幾春別川総合開発事業 マネジメント委員会資料 (補足資料)

令和2年9月30日
国土交通省北海道開発局
札幌開発建設部

新桂沢ダムの補足説明

現地の測量成果に伴う、一部林道の付替延長による増

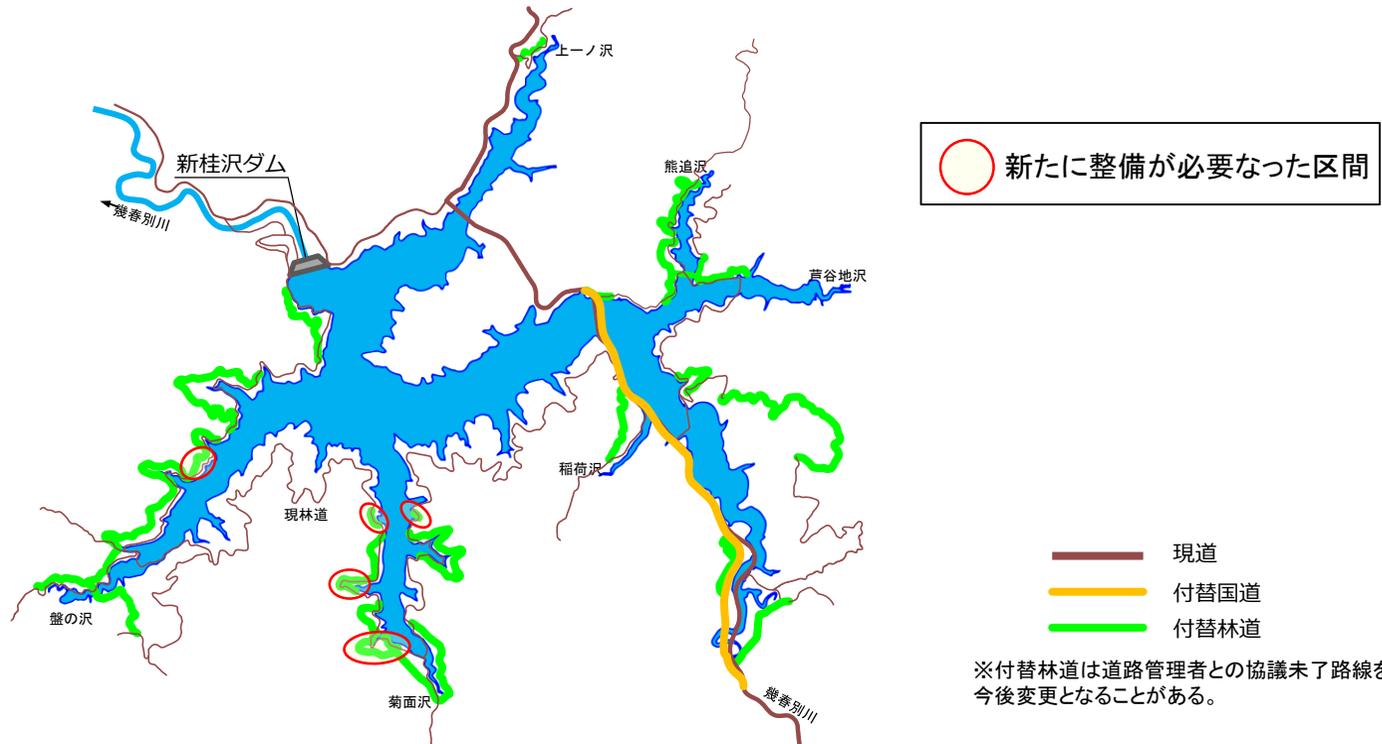
要因	地形図の標高からダム事業用地を計画していましたが、現地における用地確定の境界確定測量の結果、付替不要と考えていた一部の既設林道の区間がダム高より低く水没することが判明しました。このため新たに付替林道の整備が必要となりました。	
内容	現計画 : -	精査後 : 付替林道 5路線
金額	-	約2億円

他事業から土砂流用が出来ないことによる土砂購入費の増

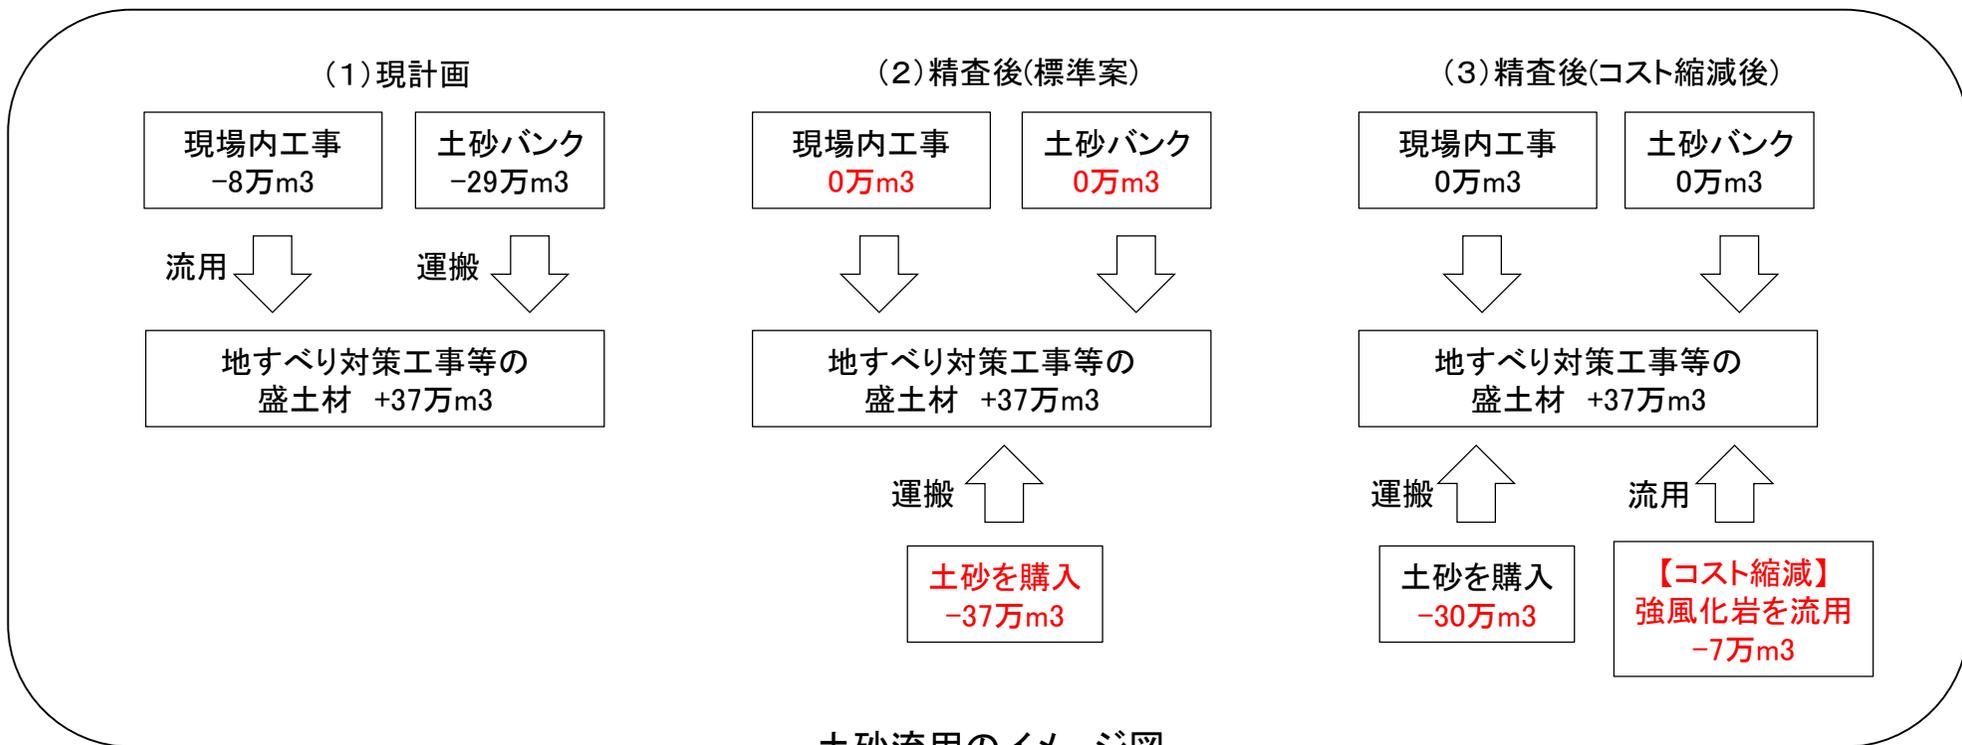
要因	現計画では現場内流用だけでは不足する盛土材について他事業から流用する計画ですが、付替林道工事から地すべり対策工事等に流用を見込んでいた発生土の量が減ったことや、土砂バンクでは現時点で近傍に有望な発生土が見つからず盛土材を安定的に確保できる見込みがないことから、土砂の購入が必要となりました。原石の掘削を行った際に生じた廃棄岩(強風化岩)を地すべり対策工事の押さえ盛土として使用することでコスト縮減を図ります。		
内容	現計画 : 土砂流用 37万m ³	精査後(標準案) : 土砂購入・運搬 37万m ³	精査後(コスト縮減後) : 土砂流用 7万m ³ 土砂購入・運搬 30万m ³
金額	-	約19億円	約17億円

貯水池地すべり対策工の追加に伴う増

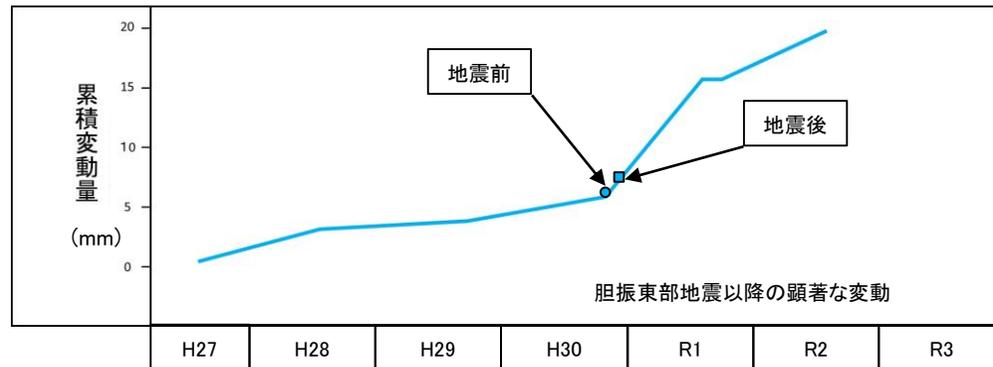
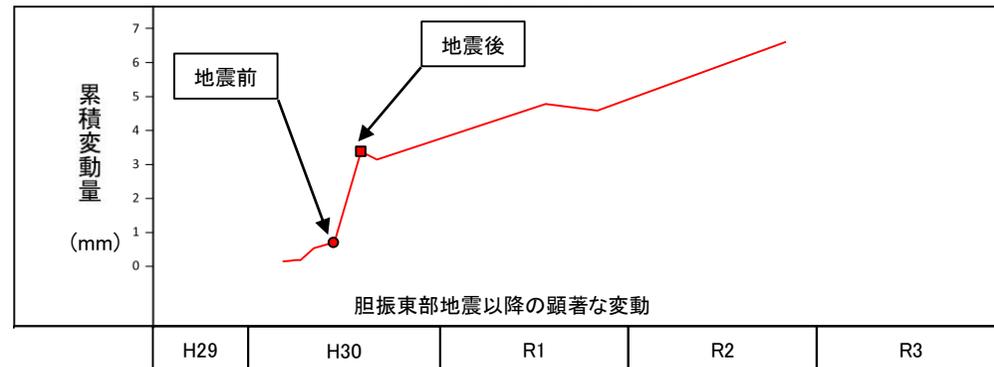
要因	現計画では、明瞭な変動が確認されていた1箇所の地すべり対策を見込んでいましたが、北海道胆振東部地震が発生した9月以降、5箇所の地すべり動態観測で顕著な累積変動を確認したことから、今後さらに調査検討を進めるとともに新たに地すべり対策が必要となりました。顕著な変動が確認された箇所に加え、これまでの調査で確認している地すべり地形を有する4箇所において、地すべり対策への備えが必要となりました。 三笠ぼんべつダム の地すべり対策については、引き続き精査・設計が必要であり実施にあつてはコスト縮減を図っていきます。	
内容	現計画 : 1箇所	精査後 : 10箇所
金額	約3億円	約25億円

工事中道路の拡幅等に伴う増

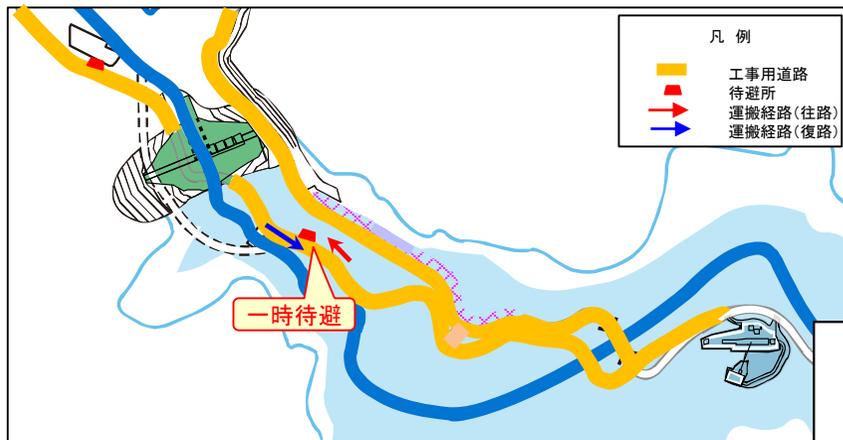
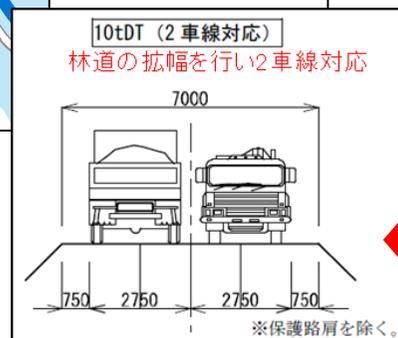
要因	新桂沢ダムの工事中道路で、想定の高搬効率が出なかったこと(400m ³ /日→約70台/日)を踏まえ、三笠ぼんべつダムで必要となる日当たり施工量を勘案し、道路幅を1車線から2車線(最大日打設量630m ³ /日→約140台/日)に見直したため、工事中道路の拡幅等が必要となりました。	
内容	現計画 : 現道利用	精査後 : 現道拡幅 掘削工 71,100m ³ 、盛土工 2,500m ³ 、舗装工 7,460m ² 等
金額	—	約4億円

工事用道路の拡幅等に伴う法面对策の増

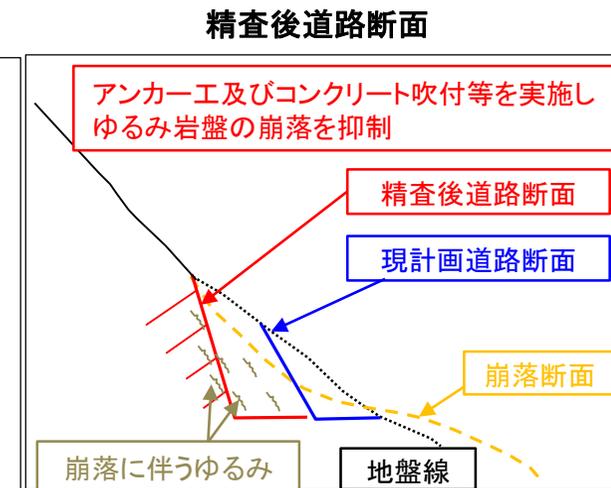
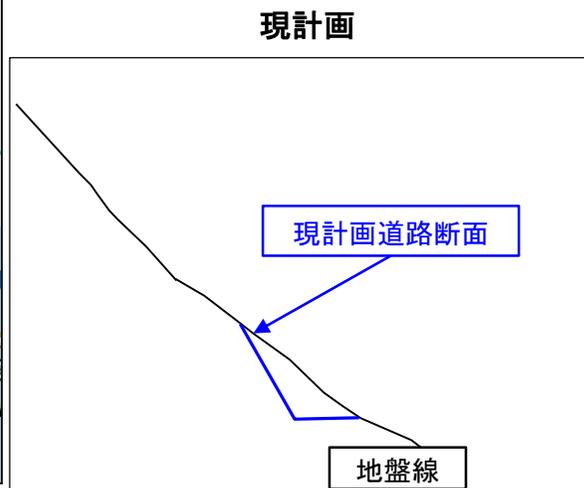
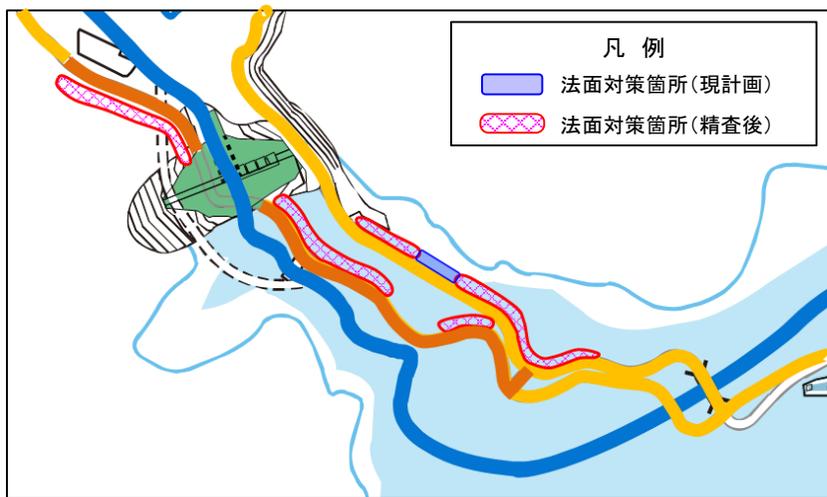
要因	新桂沢ダムにおける既設林道を使用した工事において、想定 of 運搬効率が出なかったことによる道路幅の見直しと付替道路で法崩れが生じたことを踏まえ、三笠ぼんべつダムの道路幅を1車線から2車線に見直したことに伴い法面对策が必要となりました。	
内容	現計画 : -	精査後 : アンカー工+コンクリート吹付工 10,500m ² 植生工 7,500m ²
金額	-	約9億円

既設の台形CSGダムの施工実績を踏まえ、基礎掘削の岩盤線変更による掘削・堤体積の増

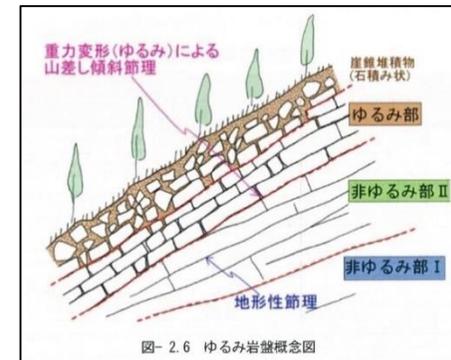
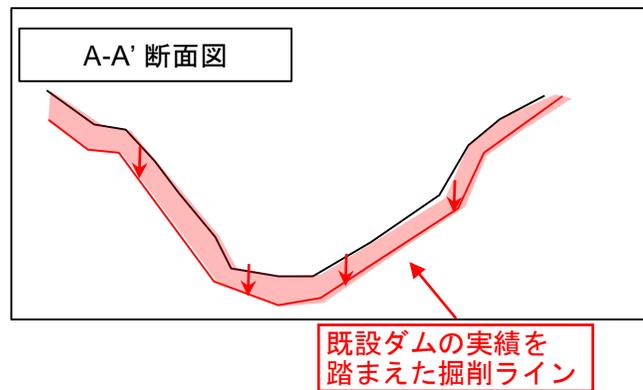
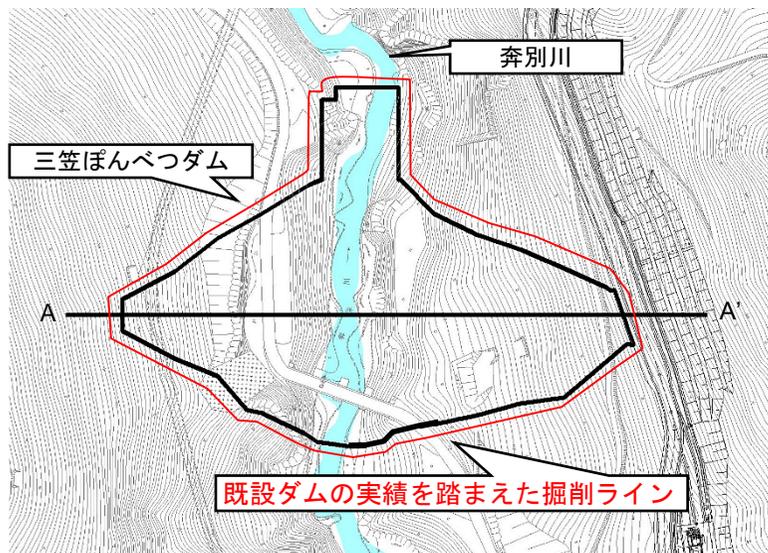
要因	三笠ぼんべつダムのダムサイトの地質は、開放性のゆるみを有した岩盤が広がっており、掘削した後、堤体打設までの間にゆるみが発生することがわかっています。三笠ぼんべつダムと同じダム型式かつ基礎岩盤に応力解放によるゆるみを有する既設ダムで掘削量が増加したことを踏まえ、基礎掘削量及び堤体打設量・堤体材料の製造量の増加への備えが必要となりました。					
内容	現計画	基礎掘削量 CSG打設量 コンクリート打設量	141,000m ³ 152,000m ³ 65,500m ³	精査後	基礎掘削量 CSG打設量 コンクリート打設量	162,800m ³ 167,500m ³ 72,100m ³
金額	約37億円		約42億円

新桂沢ダムの事例を踏まえた基礎処理工の改良範囲の変更に伴う増

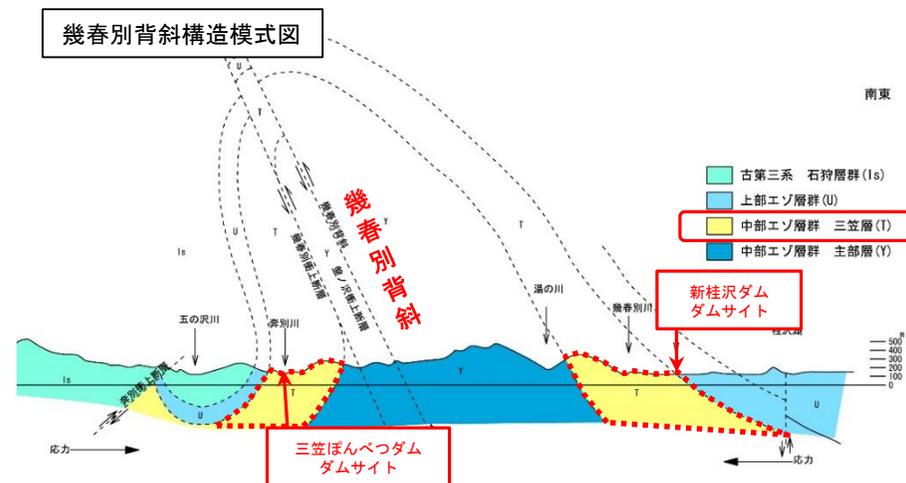
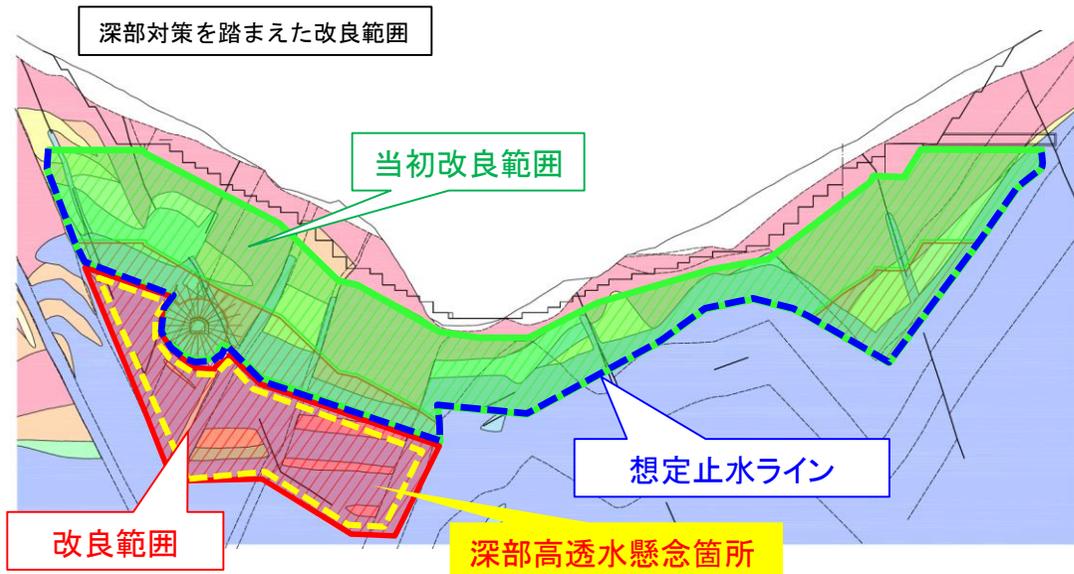
要因	過年度調査の結果より、左岸深部の砂岩を止水層と想定して透水性状を検討していましたが、地質条件の類似する新桂沢ダムにおいて、パイロット孔施工時に三笠ぼんべつダムと同様と想定している砂岩が、高い透水性状を示し改良範囲を変更した事例を踏まえ、地質条件の変更に伴う改良範囲の変更への備えが必要となりました。	
内容	現計画 : カーテングラウト L=6,500m	精査後 : カーテングラウト L=8,700m
金額	約4億円	約6億円
